東通原子力発電所1号炉審査資料	
資料番号	A1-CA-0087(改1)
提出年月日	2021年4月8日

東通原子力発電所 基準地震動の策定のうち
プレート間地震の地震動評価について
(コメント回答)
(補足説明資料)

2021年4月8日
東北電力株式会社

審査会合におけるコメント

白糠地点の位置及び検討に用いた地震の震央分布、メカニズム解

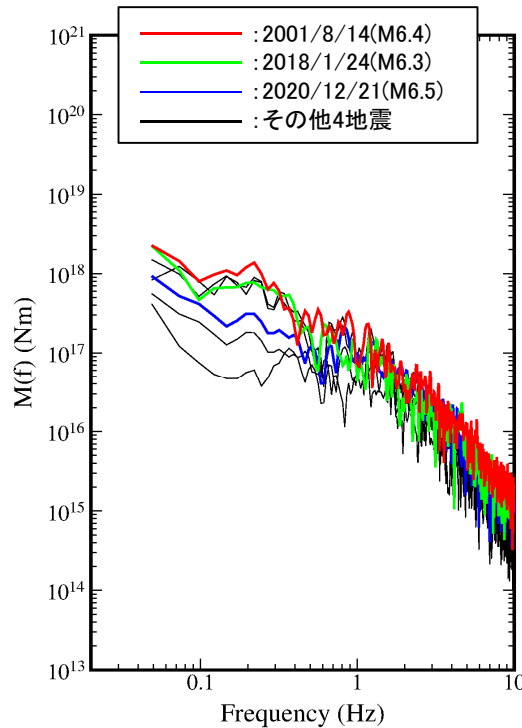
S179

- 敷地への影響が大きいSMGA1を含む三陸沖北部の領域に用いた要素地震[2001年8月14日青森県東方沖の地震(M6.4)]について、同様のメカニズムを有する地震の観測記録や東通原子力発電所から南に約4kmの位置にある電力中央研究所の強震観測網(RK-net)の白糠地点の観測記録を用いて検討を行い、要素地震がその領域で発生する地震の特徴を有していることを確認する。
- 参考として、要素地震(No.2)及び要素地震と規模が同等の2地震(No.6, No.7)について、敷地の観測記録の加速度波形及び応答スペクトルをp.16～p.21に示す。
- なお、RK-netの白糠地点では、岩盤が露頭している場所に地震計が設置されており、その地盤は硬質岩盤(安山岩質凝灰角礫岩)で、S波速度は1.98km/s、P波速度は3.65km/s(コア採取による室内試験の結果)である。[東ほか(2009)]

①敷地の観測記録から求めた震源スペクトル

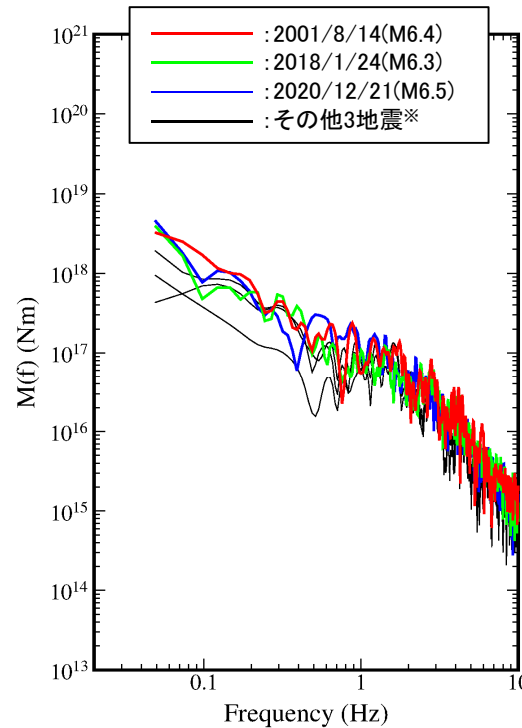
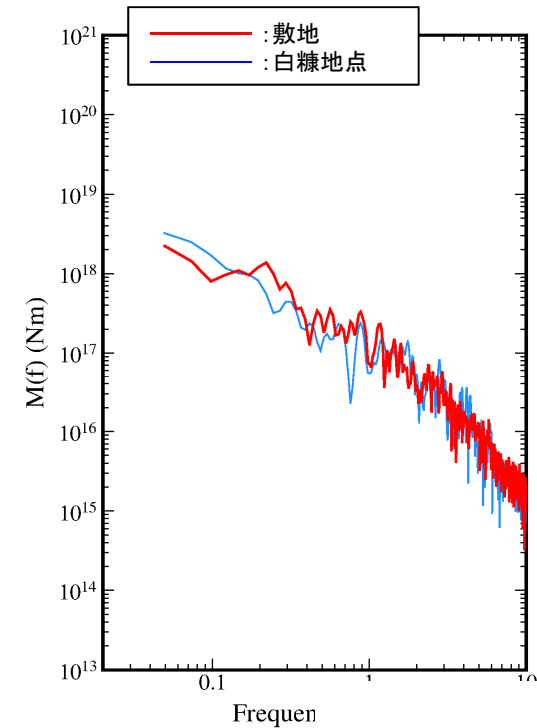
S179

- ①敷地の観測記録から求めた震源スペクトル(SMGA1付近で発生した7地震)を示す。規模の違いによる差があるものの、いずれの地震も約0.4Hzから1Hz付近等の傾向は同様である。また、規模が同等の3地震(要素地震No.2:2001/8/14の地震(M6.4)及び要素地震と規模が同等の2地震[No.6:2018/1/24の地震(M6.3)及びNo.7:2020/12/21の地震(M6.5)])については、全振動数にわたり大きさ及び傾向は同様である。
- ②白糠地点の観測記録から求めた震源スペクトルを示す。その傾向は、敷地の観測記録から求めた震源スペクトルで見られた傾向と同様である。
- ③敷地と白糠地点の比較として、要素地震(No.2:2001/8/14)の震源スペクトルを示す。両者の大きさ及び傾向は同様である。
- SMGA1付近で発生した複数の地震には同様の傾向があり、また、敷地と白糠地点の観測記録も整合的であることから、要素地震は、SMGA1の領域で発生する地震の特徴を有しているものと考えられる。この特徴は、敷地と震源の位置関係から、伝播特性の他、震源の放射特性の影響が大きいと考えられる。

観測記録(地中波)とNoda et al.(2002)との比較(プレート間地震)
自由地盤の岩盤上部地震観測点(T.P.+2.0m)/Noda et al.(2002)

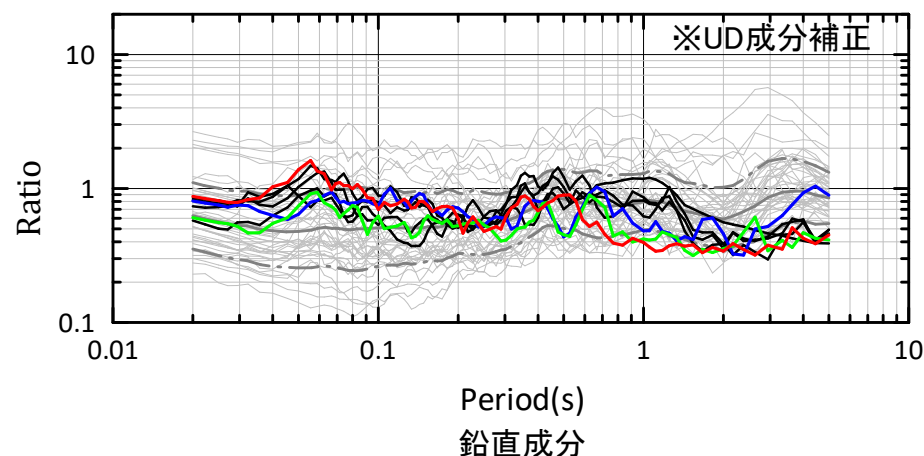
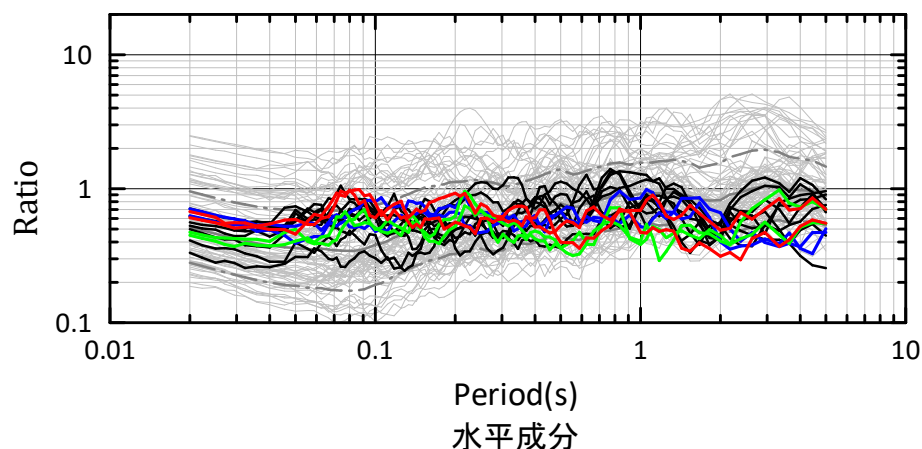
S179

- 前項で、要素地震とした2001/8/14の地震の観測記録から求めた震源スペクトルが、理論モデルに対し全体的に若干小さい傾向にあることについて検討を行った。
- SMGA1の要素地震に用いた川瀬・松尾(2004)による2001/8/14(M6.4)の地震のパラメータは、複数地点の観測記録から求められており、観測記録から震源スペクトルを求める過程を同じと仮定すると、震源スペクトルの差は観測記録が有する特徴の違いを表していると考えられる。
- 観測記録から求めた震源スペクトルが理論モデルに対し全体的に若干小さい傾向にあることは、地震動の平均像と言えるNoda et al.(2002)の方法により評価した応答スペクトルと観測記録の応答スペクトルの残差[第902回審査会合(2020.10.2)資料2-1-2 p.65, p.66に2020/12/21の地震を追記]が概ね1を下回っていることと整合している。
- 敷地の観測記録が全体的にNoda et al.(2002)より低い傾向にあることは、震源と伝播経路特性の両方の影響があると考えられる。Noda et al.(2002)は福島県沖の地震を中心に策定された式であることを踏まえると、伝播経路特性の違いについては、福島県沖よりも青森県東方沖の方がプレート境界の沈み込みの位置が比較的遠いこと、また、長周期側の低い傾向については、敷地と震源位置の相対的な位置関係が影響しているものと考えられる。

領域ごとの加速度波形(PN基準)

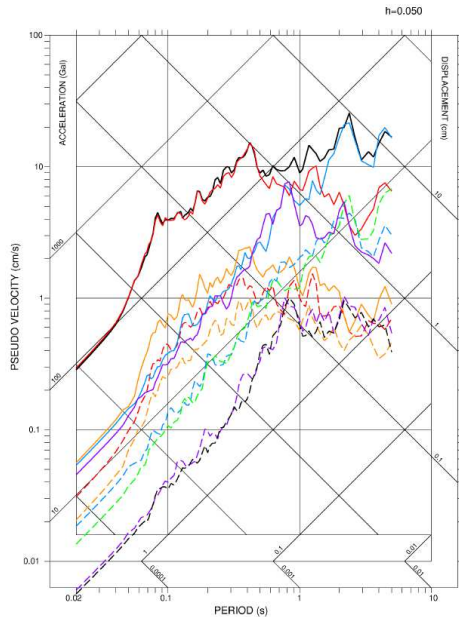
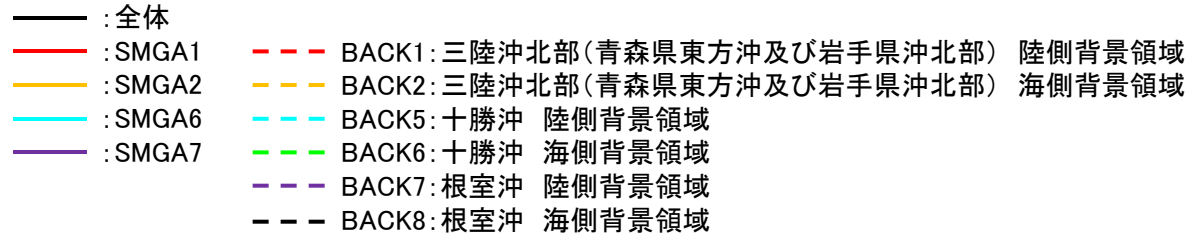
S176

- 三陸沖北部～根室沖の連動モデルの基本ケースの地震動評価(破壊開始点5)を例に、各領域の加速度波形を示す。敷地前面の三陸沖北部のSMGA1の影響が最も大きく、全体の地震動レベルをほぼ決めている。

領域ごとの応答スペクトル(PN基準)

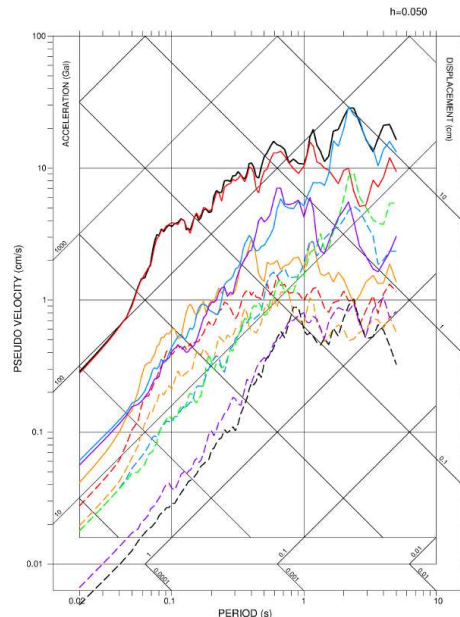
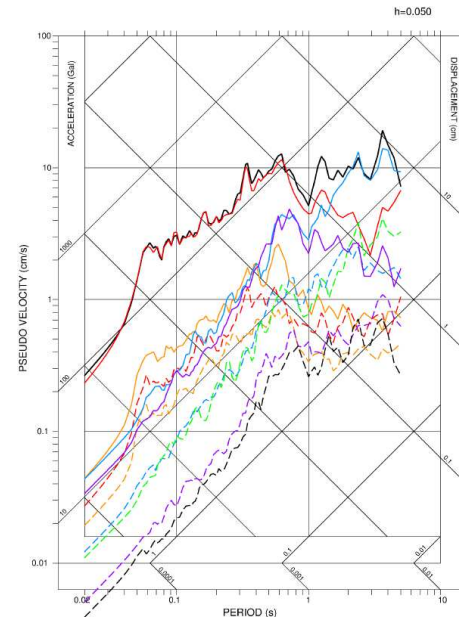
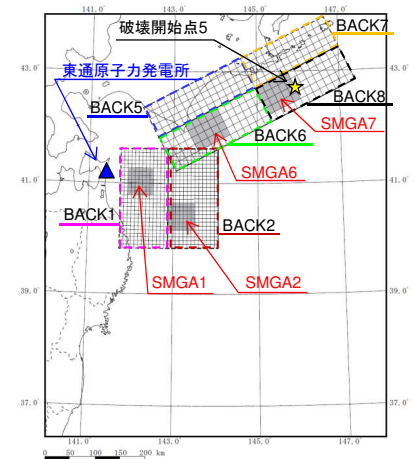
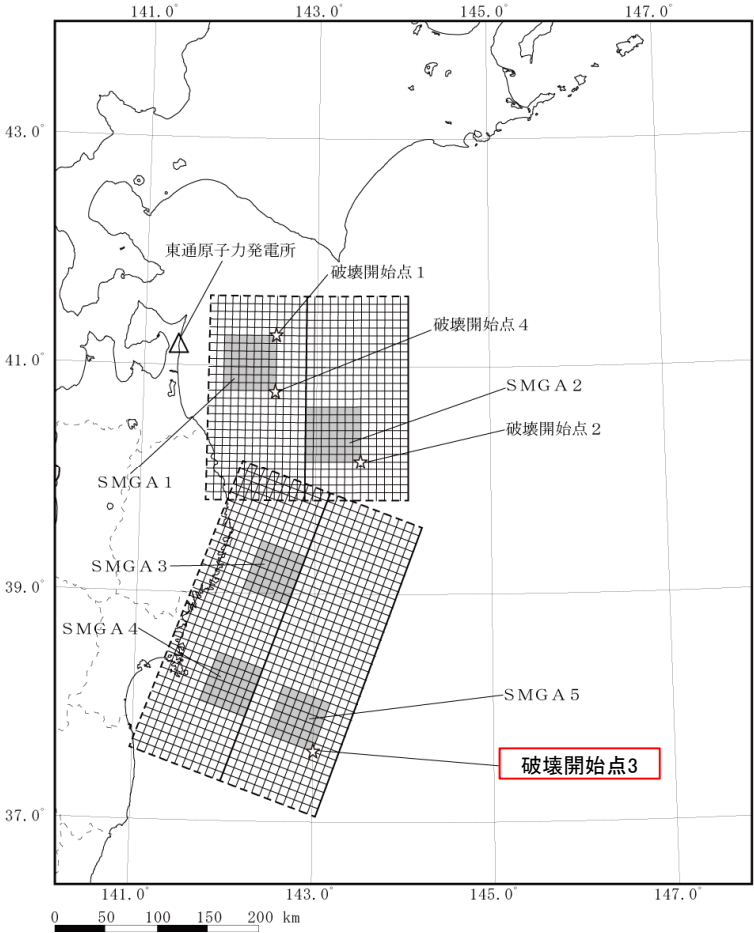
S176

- 三陸沖北部～根室沖の連動モデルの基本ケースの地震動評価(破壊開始点5)を例に、各領域の応答スペクトルを示す。敷地前面の三陸沖北部のSMGA1の影響が最も大きく、全体の地震動レベルをほぼ決めている。

三陸沖北部～宮城県沖の連動モデル(基本ケース)

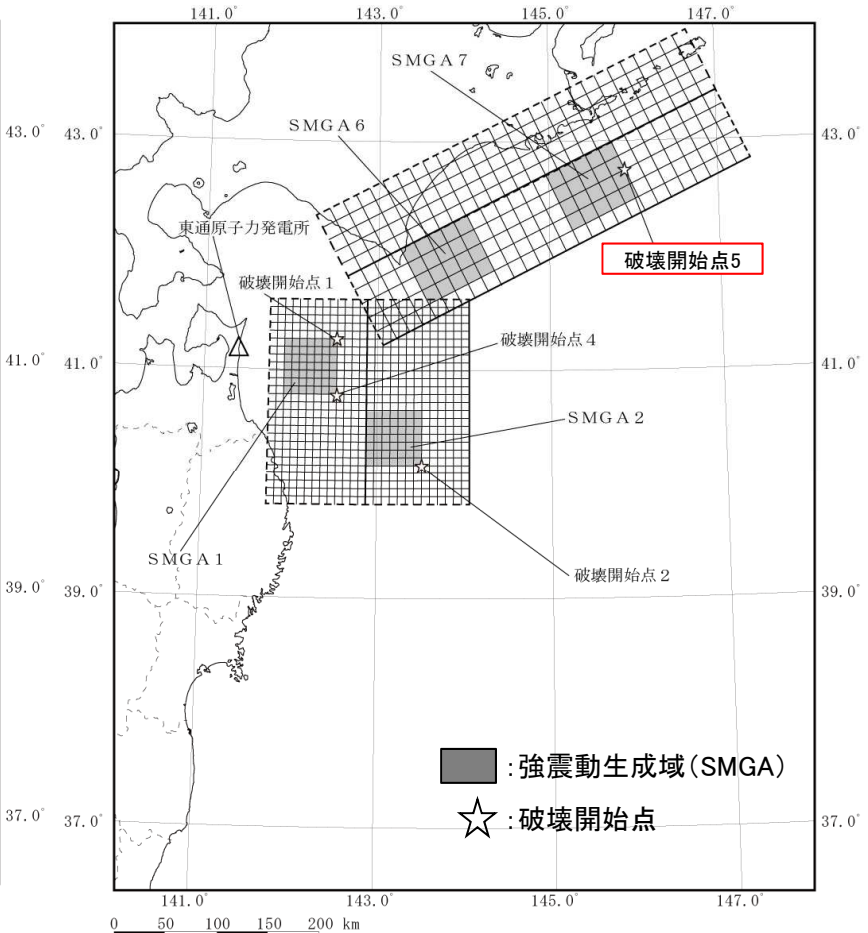
S176

- 三陸沖北部～宮城県沖の連動モデル(基本ケース, 破壊開始点3)及び三陸沖北部～根室沖の連動モデル(基本ケース, 破壊開始点5)の統計的グリーン関数法[釜江ほか(1991), 入倉ほか(1997)]による地震動評価を行い, 経験的グリーン関数法による地震動評価結果と比較する。また, 合わせて距離減衰式との比較を行う。

三陸沖北部～宮城県沖の連動モデル(基本ケース, 破壊開始点3) 応答スペクトル(PN基準)

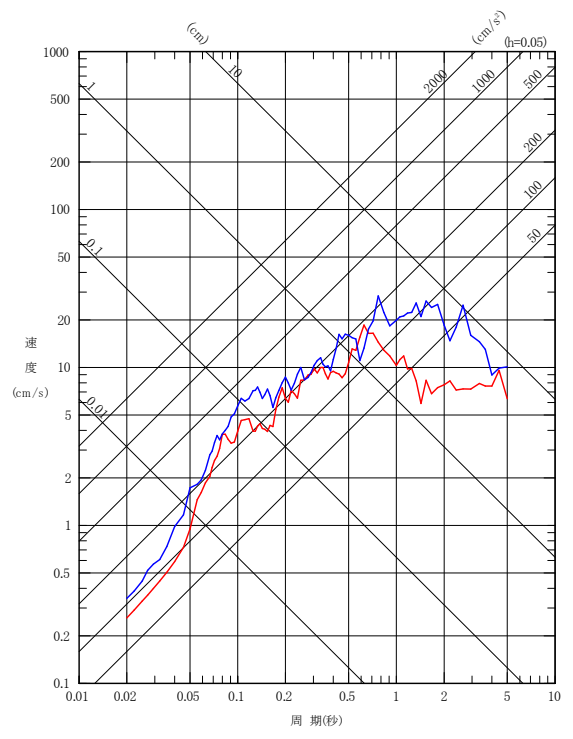
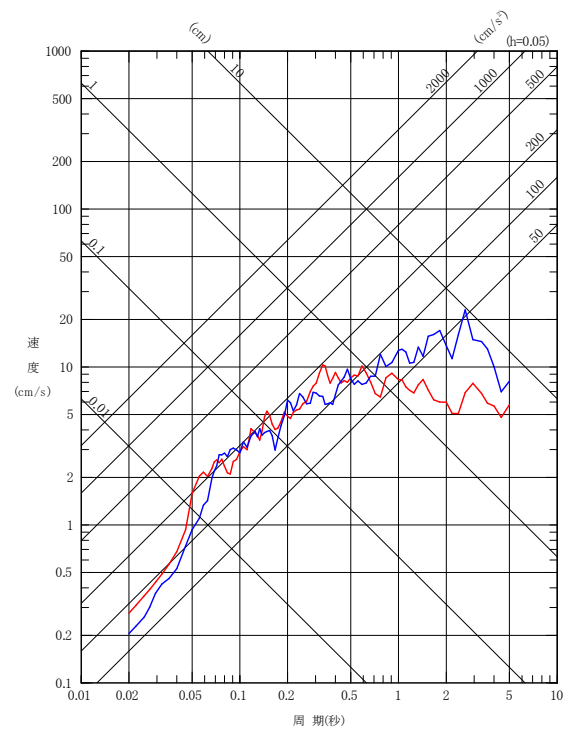
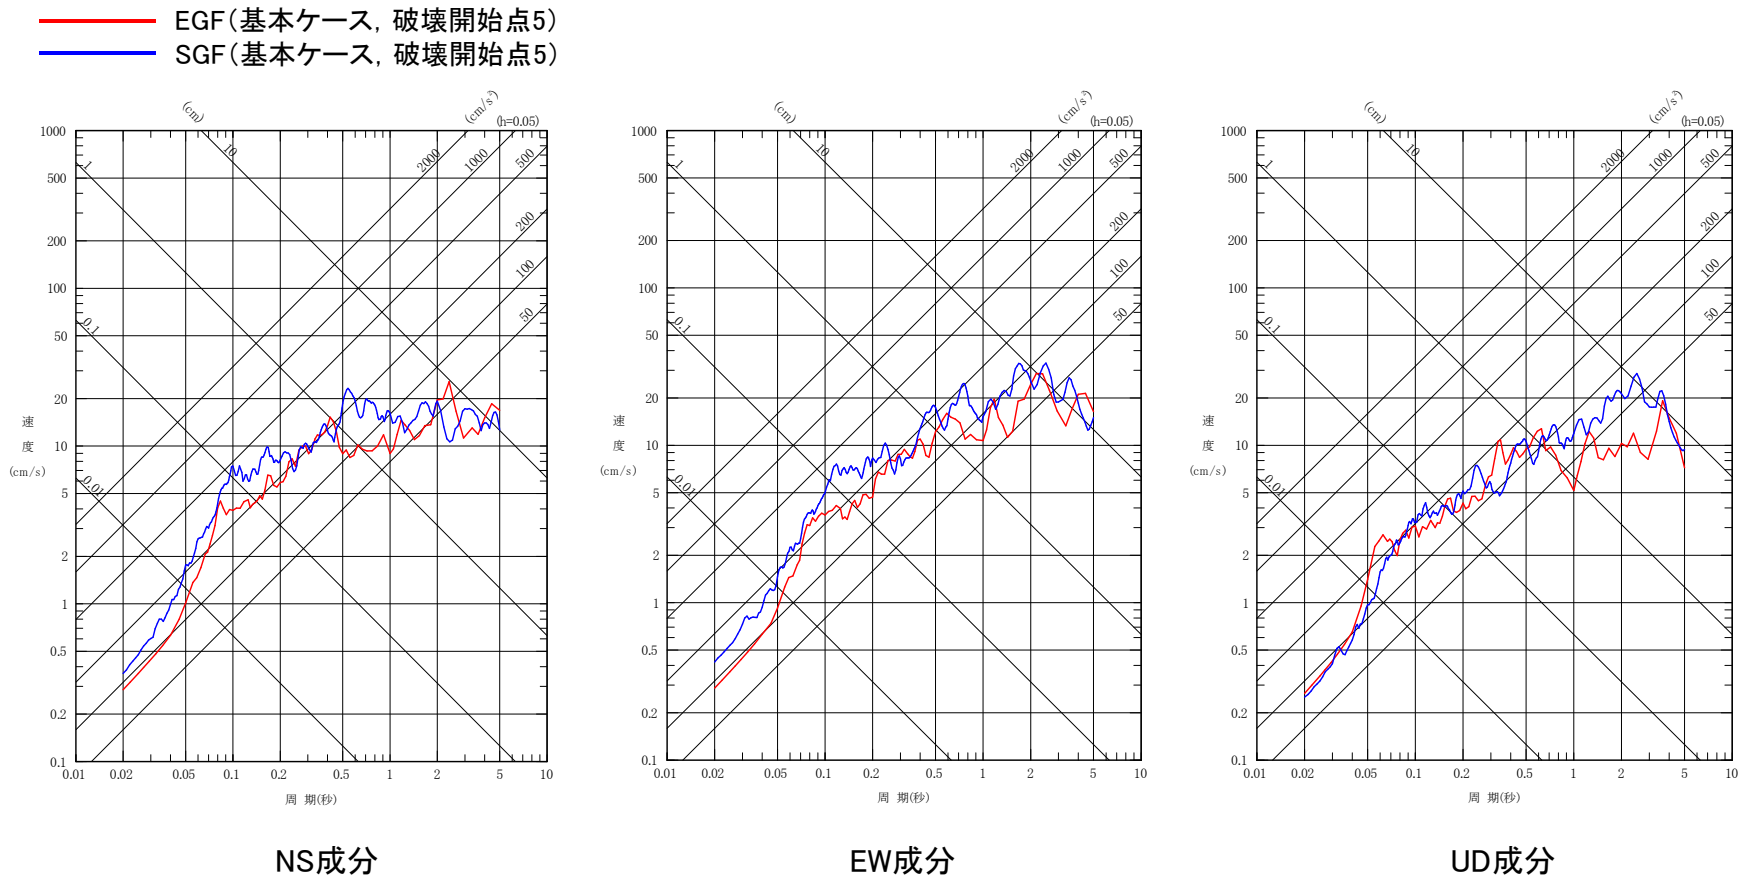
S179

- 三陸沖北部～宮城県沖の連動モデル(基本ケース)の統計的グリーン関数法(SGF)による評価について、経験的グリーン関数法(EGF)による評価と併せて示す。短周期側の地震動レベルは概ね同等となっている。
- 長周期側でSGFがやや大きい点については、EGFに用いた要素地震の特徴に関する検討(p.12～p.14)のとおり、震源スペクトルでの理論と観測の差異が現れているものであり、これは、要素地震の放射特性の影響等が考えられる。ただし、SGFの結果においても長周期の応答は20cm/s程度と小さい結果になっている。
